Anlage zum TOP 5 - Befragung der Herrieder Bürger Ü60: Stellungnahmen „Offene Fragen“

zu d) Ortsangaben für fehlende abgesenkte Bordsteinkanten im Stadtbereich oder in den Außenorten (Teil 3)

- Querung bei der Mitfahrerbank

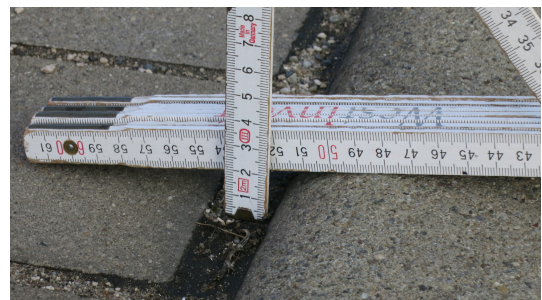
Auf der gegenüberliegenden Straßenseite ist die Bordsteinkante bereits geringfügig gebrochen (abgefast); müsste aber, ausgerichtet auf den örtlichen Bedarf, nachbehandelt werden.

- Zum Steinbachwald - Hirtenweg

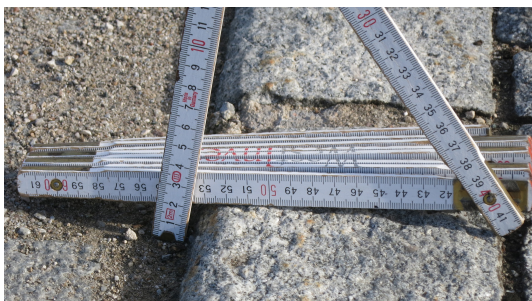
Die

Bordsteinkante ist bereits gebrochen (abgefast); sollten aber, ausgerichtet auf den örtlichen Bedarf, eventuell nachbehandelt werden.
